添付資料 2

- ②薄片試料作製位置の一部誤り等の不適合(第1126回審査会合にて説明)の是正処置を講じた結果について

K断層の連続性評価に関するデータ:トレーサビリティの確保に伴う変更箇所等一覧表(薄片試料作製位置の一部誤り等の不適合関連)

H27-B-1 深度74.36~74.50m 再作製した薄片試料の観察結果 (No.1126-0) の反映

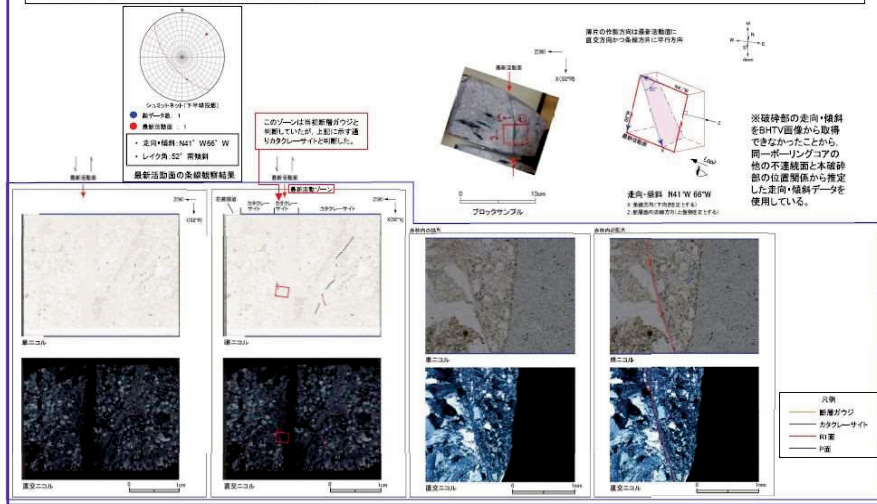
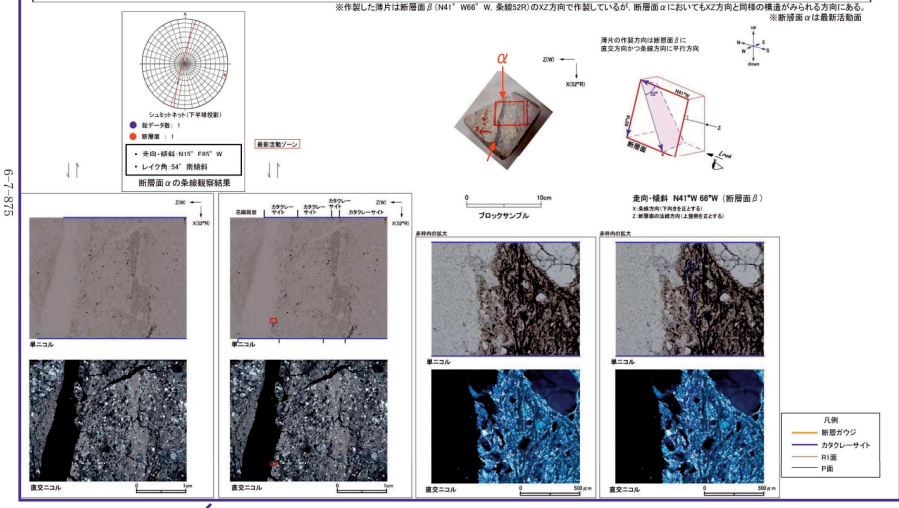
・再作製した薄片試料の観察結果の反映 (No.1126-0)

【理由】研磨片の残試料を組み合わせたところ、薄片試料が最新活動面で作成されておらず、薄片試料の再作製、再観察を実施した。

H27-B-1のボーリングコアから採取した薄片試料の観察結果によれば最新活動面(深度74.40m)の変位センスは、左ずれを伴う正断層成分が卓越する。
 ・断層岩区分については、最新活動ゾーンは周辺のカタクレーサイトのゾーンより細粒であり、局所的ではあるが幅6mm程度の範囲で粘土鉱物が若干認められることから、断層ガウジと判断していた。
 ・最新活動ゾーンに以下の特徴が認められることから、カタクレーサイトのみからなる破砕部であると判断した。
 > (カタクレーサイト) 基質を構成する粘土鉱物は少ない。
 > (カタクレーサイト) 最新活動面に沿った帯状の粘土状部は局所的である。
 > (カタクレーサイト) 角ばった岩片が多い。
 > (カタクレーサイト) ジグソー状の角礫群が認められる。

H27-B-1のボーリングコアから採取した薄片試料の観察結果によれば最新活動ゾーンの変位センスは、左ずれを伴う正断層である。
 ・最新活動のゾーンに以下の特徴が認められることから、カタクレーサイトのみからなる破砕部であると判断した。
 > (カタクレーサイト) 基質を構成する粘土鉱物は少ない。
 > (カタクレーサイト) 断層面に沿った帯状の粘土状部は周囲と漸移的に変化する。
 > (カタクレーサイト) 多様な粒径の岩片が多く認められる。
 > (カタクレーサイト) 角ばった岩片が多い。
 > (カタクレーサイト) 岩片の粒界を横断する破断面が認められる。
 > (カタクレーサイト) ジグソー状の角礫群が認められる。

H24-A-11 深度10.20～12.76m 最新活動面を示す矢印（No.1126-1）の位置の修正、薄片試料作製位置（No.1126-2）を示す赤枠の修正

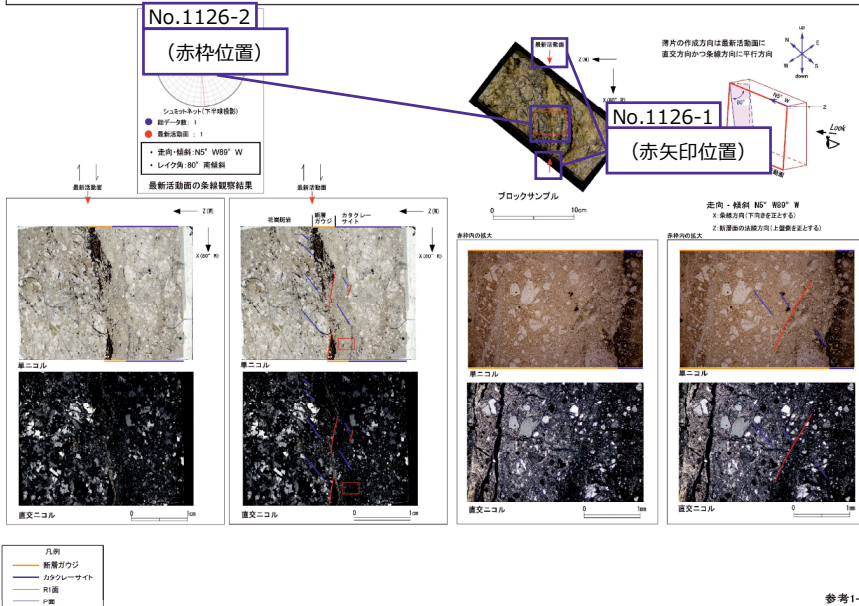
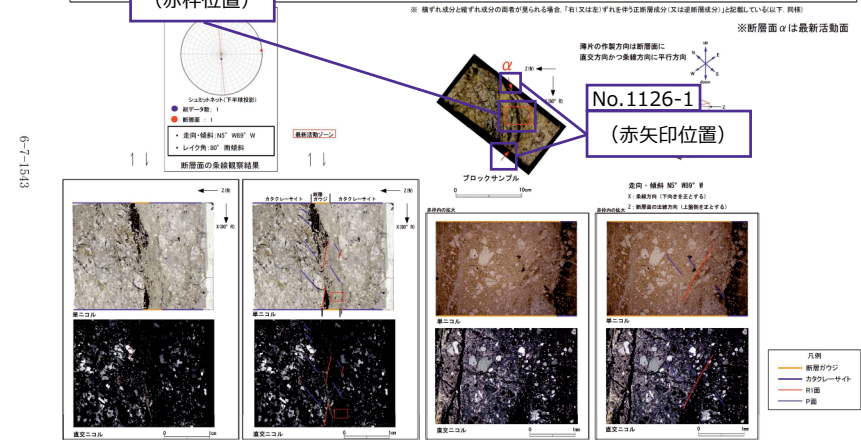
H24-A-11のボーリングコア(深度11.81m)から採取した薄片試料の観察結果によれば最新活動面の変位センスは、逆断層成分が卓越する。

H24-A-11のボーリングコアから採取した薄片試料の観察結果によれば最新活動ゾーンの変位センスは、逆断層成分が卓越する。
 ・最新活動ゾーンには、断層ガウジとカタクレーサイトの特徴が認められるが、カタクレーサイトの特徴は、カタクレーサイトに折り込まれたものと考えられることから断層ガウジと判断した。
 ・(断層ガウジ)せん断構造に伴う粘土鉱物の定向配列が認められる。
 ・(断層ガウジ)基質は粘土鉱物を主体とする。
 ・(断層成分)は粘土鉱物の心部は帯状で直線的である。
 ・岩片は、帯状で直線的である。
 ・(カタクレーサイト)が認められる。

H27-B-2 深度152.10~152.15m 再作製した薄片試料の観察結果 (No.1126-5-1) の変更
変位センス (No.1126-5-2) の変更

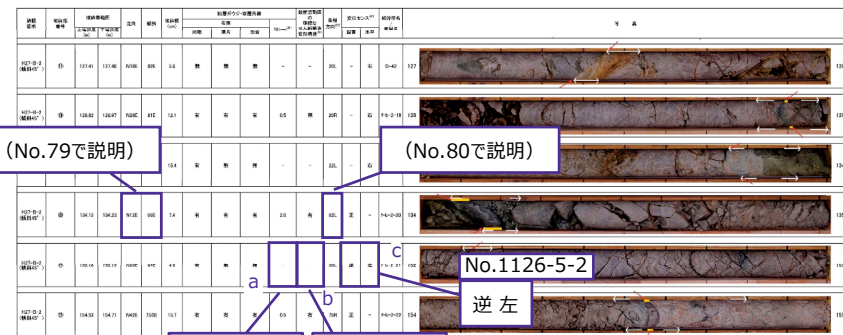
・再作製した薄片試料の観察結果の反映 (No.1126-5-1)

【理由】薄片試料作製に係る記録と条線観察記録における最新活動面の比較を行ったところ、従前提示していた薄片試料が最新活動面を対象に作製されていないことを確認したため、再作製した薄片試料の観察結果に変更する。

・変位センスを右ずれを伴う正断層から左ずれを伴う逆断層に変更 (No.1126-5-2)

【理由】再作製した薄片試料の観察結果に変更する。

- a 断層ガウジ幅を総合評価無し「-」に変更 (No.1126-5-1)
- b 最新活動面の明瞭なせん断構造変形構造を総合評価無し「-」に変更 (No.1126-5-1)
- c 変位センスを「逆 左」に変更 (No.1126-5-2)
- d 変位センスの記載を「左ずれを伴う逆断層成分が卓越する」に変更 (No.1126-5-2)
- e 薄片試料の再作製、観察資料の変更 (No.1126-5-1)

H27-B-2 深度152.10~152.15m 再作製した薄片試料の観察結果 (No.1126-5-1) の変更
変位センス (No.1126-5-2) の変更

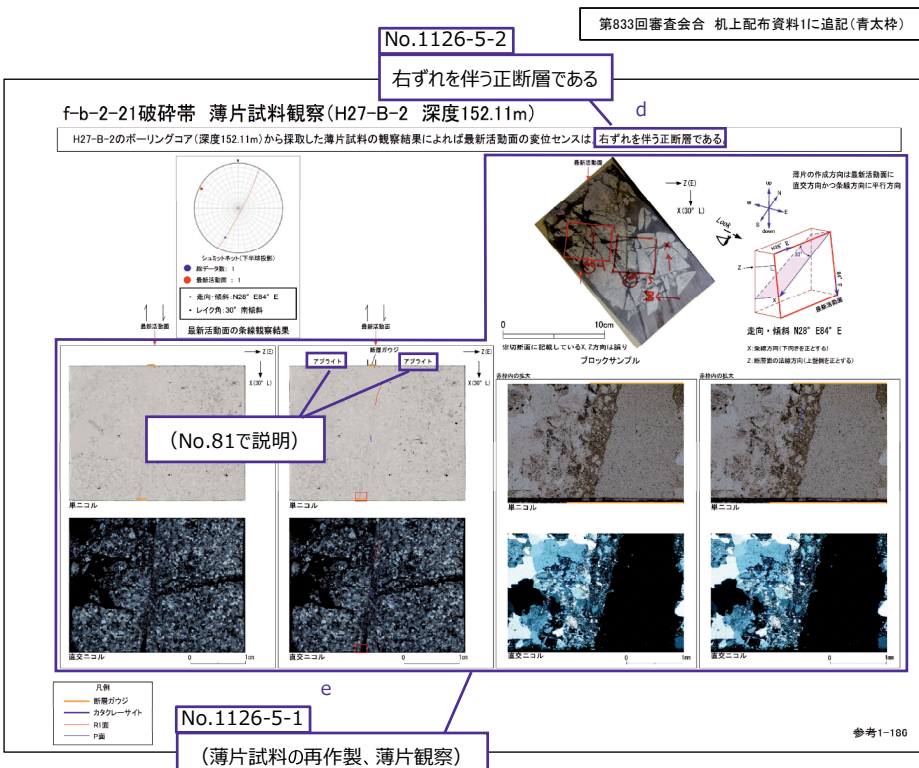
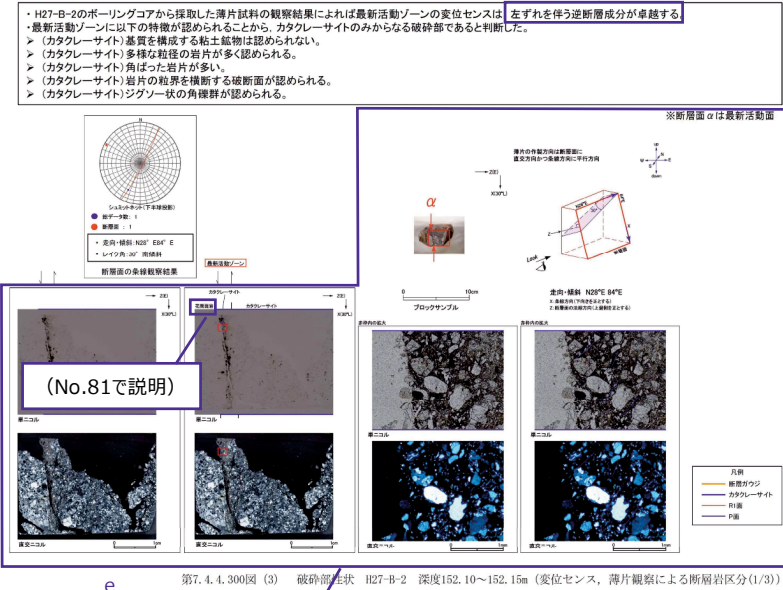
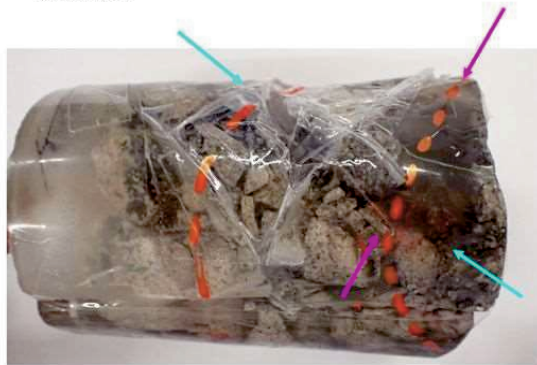
No.1126-5-2

No.1126-5-1

左ずれを伴う逆断層成分が卓越する

H27-B-2 深度152.10~152.15m 再作製した薄片試料の観察結果 (No.1126-5-1) に変更

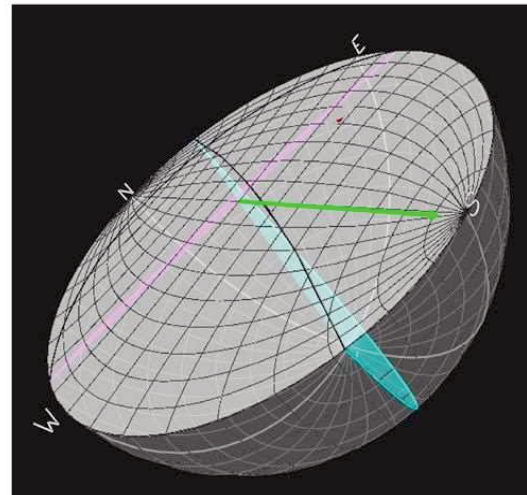
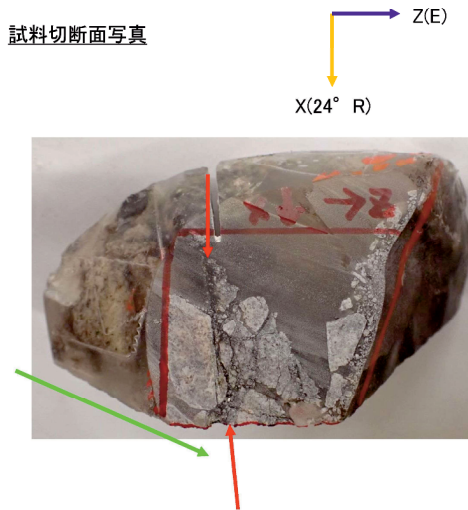
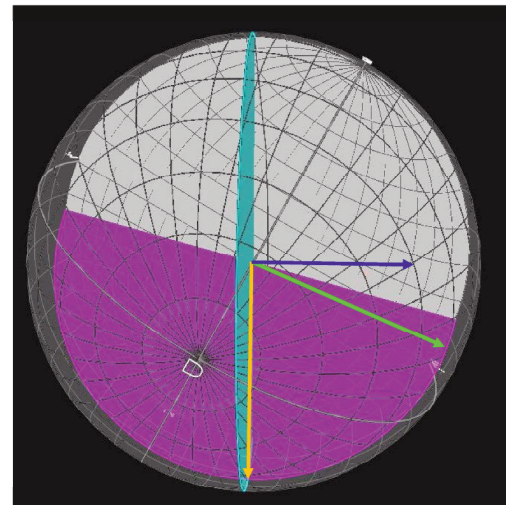
- 既存の薄片試料の作製位置を確認したところ、最新活動面でないせん断面で作製されていたことから再作製した薄片試料の観察結果に変更する。
- 再作製した薄片試料の作製箇所については、試料切断方向が正しい（最新活動面に直交で、かつ、条線方向に平行）ことを確認している。
- 右の図はボーリングの掘進方向、最新活動面、試料切断面の正しい位置関係を図にしたものである。正しい位置関係とは、「試料切断面は最新活動面に直交で、かつ、条線方向に平行」の条件を満たすものである。試料で再現した3つの位置関係が図と相違ないことから正しく切断されていると判断した。（条線は最新活動面上で確認されているため、本ページでは表現されていない。）

- 再作製した薄片試料の作製箇所について、試料の切断方向を確認し、下記の試料切断面写真に示したZ方向、X方向が正しいことを確認した。
- 右の図はボーリングの掘進方向、最新活動面、試料切断面、X方向、Z方向の正しい位置関係を図にしたものである。正しい位置関係とは、「試料切断面は最新活動面に直交で、かつ、条線方向に平行」の条件を満たすものである。試料で再現した5つの位置関係が図と相違ないことから正しく切断されていると判断した。

薄片作製位置は、肉眼観察により認定した最新活動面に沿って最も細粒化した部分を含み、試料の人為的な乱れのない箇所であることを確認した。

H27-B-2 深度152.10~152.15m 薄片観察 変位センス, 薄片観察による断層岩区分(1/3)

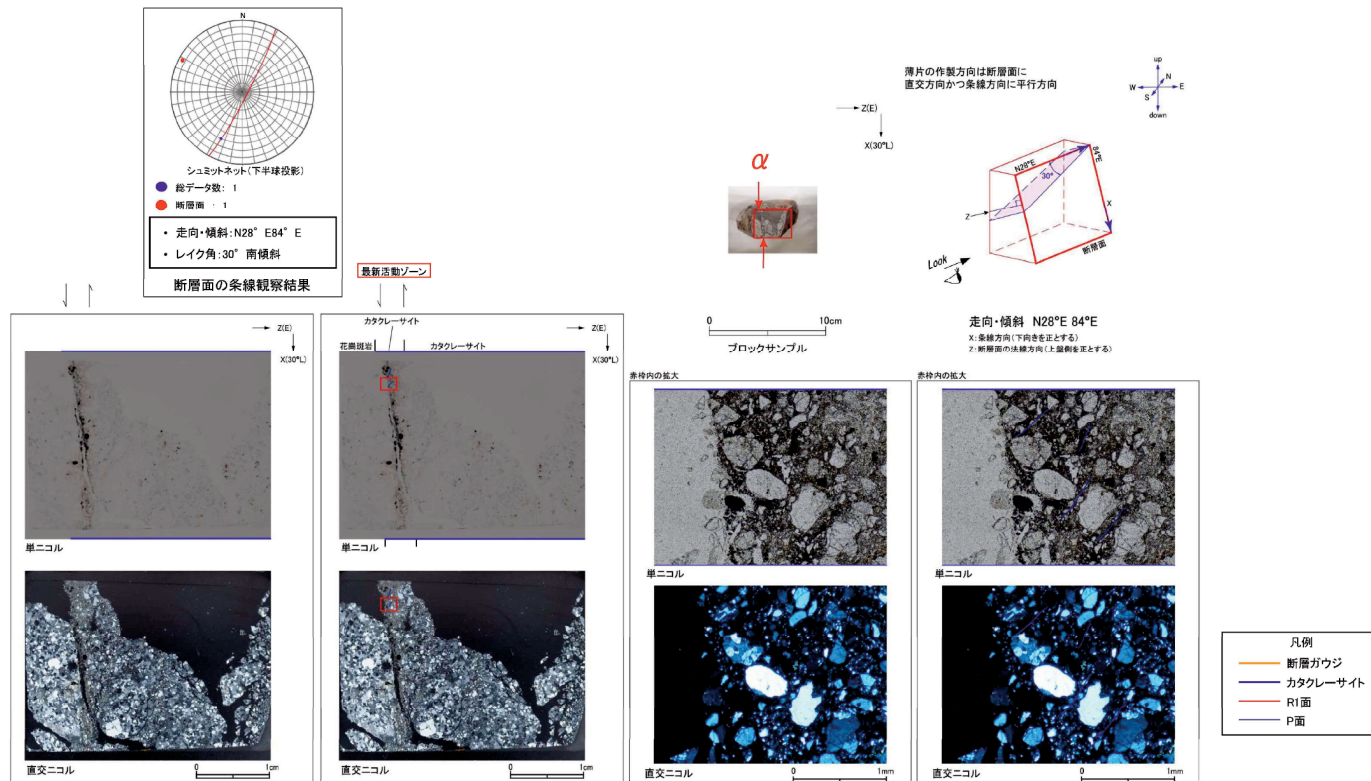
H27-B-2 深度152.10~152.15m 再作製した薄片試料の観察結果 (No.1126-5-1) への変更に伴い、最新活動面の変位センス (No.1126-5-2)を変更

・従前提示していた「右ずれ正断層センス」は、最新活動面を対象に作製されていない薄片試料であることを確認したため、再作製した薄片試料の観察結果である「左ずれ逆断層センス」に変更となる。

- ・ H27-B-2のボーリングコアから採取した薄片試料の観察結果によれば最新活動ゾーンの変位センスは、左ずれを伴う逆断層成分が卓越する。
- ・ 最新活動ゾーンに以下の特徴が認められることから、カタクレーサイトのみからなる破碎部であると判断した。
 - (カタクレーサイト)基質を構成する粘土鉱物は認められない。
 - (カタクレーサイト)多様な粒径の岩片が多く認められる。
 - (カタクレーサイト)角ばった岩片が多い。
 - (カタクレーサイト)岩片の粒界を横断する破断面が認められる。
 - (カタクレーサイト)ジグソー状の角礫群が認められる。

H24-B14-2 深度47.37~47.40m 最新活動面を示す矢印位置 (No.1126-6) の変更、それに伴う観察範囲 (No.1126-7) の変更

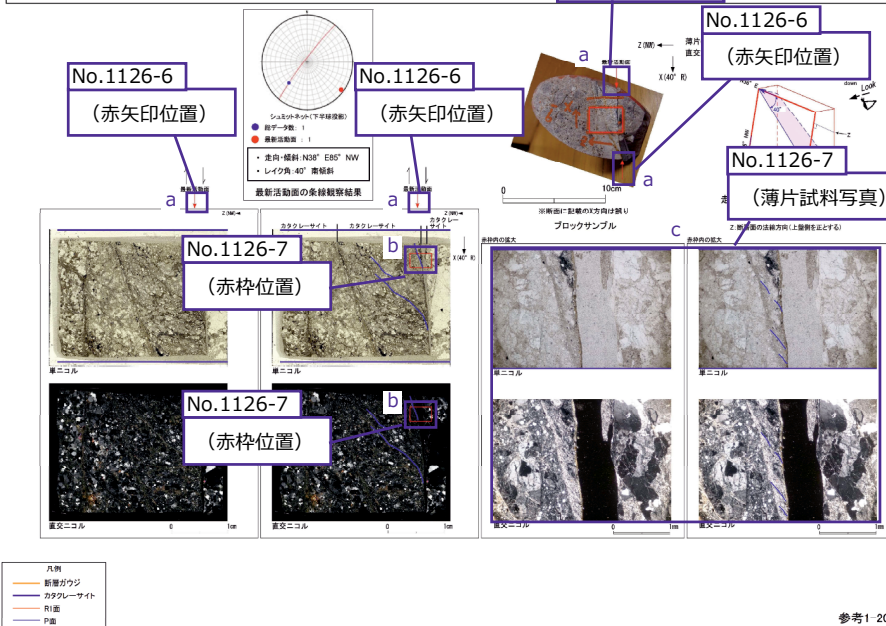
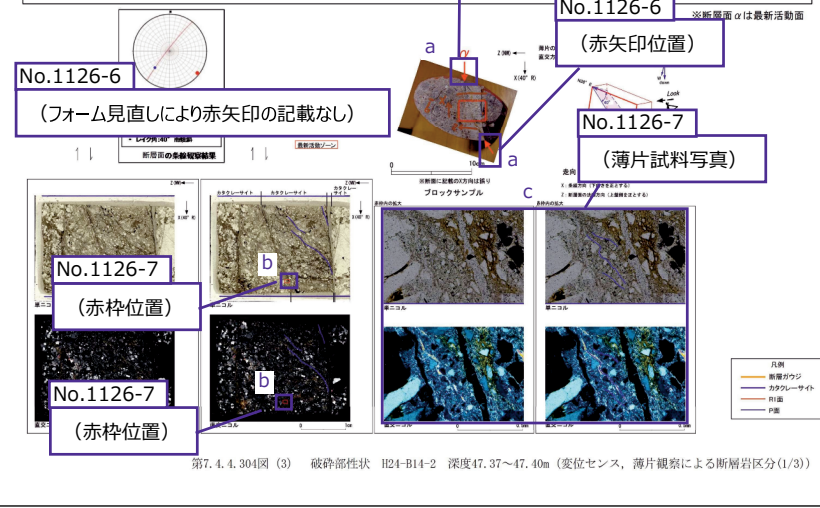
・最新活動面を示す矢印位置の変更 (No.1126-6)

【理由】 薄片試料作製に係る記録と条線観察記録における最新活動面の比較を行ったところ、薄片試料作製位置の記録に示している最新活動面位置を示す矢印の位置が間違っていることを確認したため、変更した。

・観察範囲の変更 (No.1126-7)

【理由】 従前提示している薄片観察結果は、薄片試料中の誤った最新活動面に着目して観察していたことから、正しい最新活動面に着目した観察した結果を反映した。

- a 最新活動面を示す赤矢印位置の変更 (No.1126-6)
- b 拡大写真の範囲を示す赤枠の変更 (No.1126-7)
- c 拡大写真の変更 (No.1126-7)

H24-B14-2のボーリングコアから採取した薄片試料の観察結果によれば断層面α沿い最新活動ゾーンの変位センは、右ずれを伴う逆断層である。
 ・最新活動ゾーン以下の特徴が認められることから、カタクレースイトのみからなる破砕部であると判断した。
 > (カタクレースイト) 基質を構成する粘土鉱物は少ない。
 > (カタクレースイト) 断層面に沿った帯状の粘土状物は連続しない。
 > (カタクレースイト) 多様な粒径の岩片が多く認められる。
 > (カタクレースイト) 角ばった岩片が多い。
 > (カタクレースイト) ジグザグ状の角稜群が認められる。
 > (カタクレースイト) 塑性変形した雲母粘土鉱物が認められる。

H24-B14-2 深度47.37~47.40m 薄片作製位置

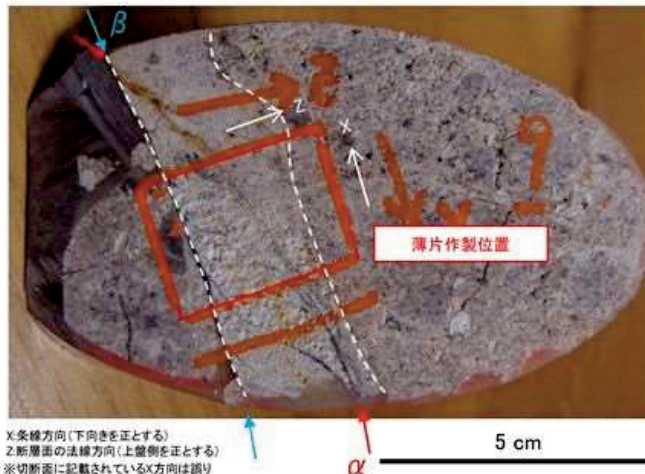
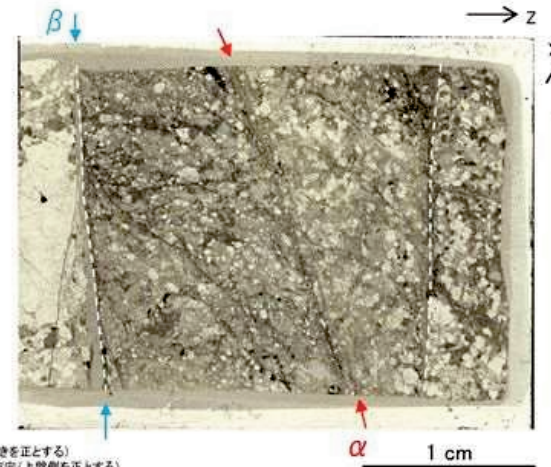
• 下記の断層面 α が最新活動面であることを確認したことから、最新活動面の位置を変更した。

• 薄片は断層面 α 、 β 及び細粒化が進んだ範囲を含むように作製した。

H24-B14-2 深度47.37~47.40m 薄片観察 変位センス、薄片観察による断層岩区分その1(1/3)

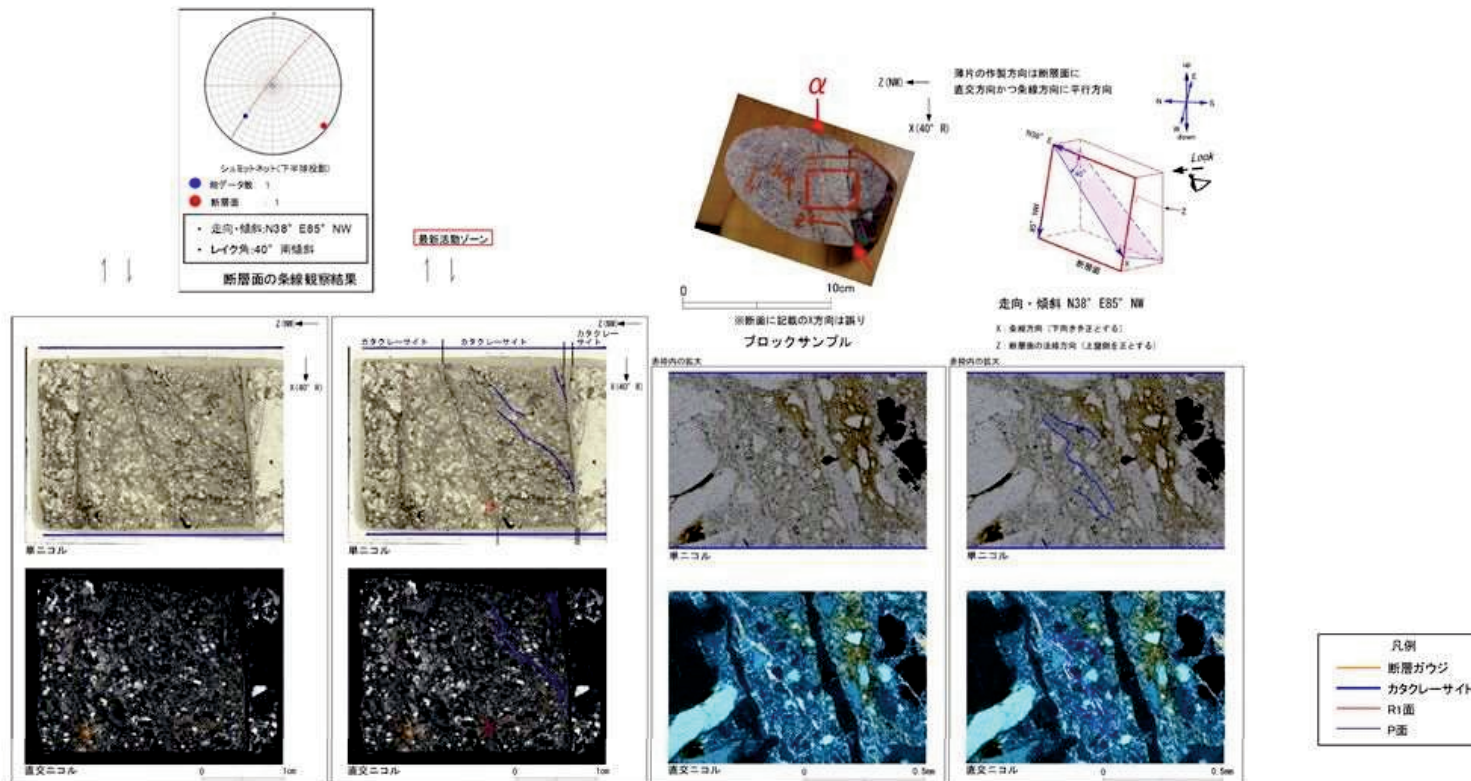
- 最新活動面とした断层面α沿いの最新活動ゾーンについて再観察を行った結果、変位センスは右ずれを伴う逆断層であり、従前のデータからの変更はない。

- ・H24-B14-2のボーリングコアから採取した薄片試料の観察結果によれば断层面α沿い最新活動ゾーンの変位センスは、右ずれを伴う逆断層である。
- ・最新活動ゾーンに以下の特徴が認められることから、カタクレーサイトのみからなる破砕部であると判断した。
 - (カタクレーサイト)基質を構成する粘土鉱物は少ない。
 - (カタクレーサイト)断層面に沿った帯状の粘土状部は連続しない。
 - (カタクレーサイト)多様な粒径の岩片が多く認められる。
 - (カタクレーサイト)角ばった岩片が多い。
 - (カタクレーサイト)ジグソー状の角礫群が認められる。
 - (カタクレーサイト)塑性変形した雲母粘土鉱物が認められる。
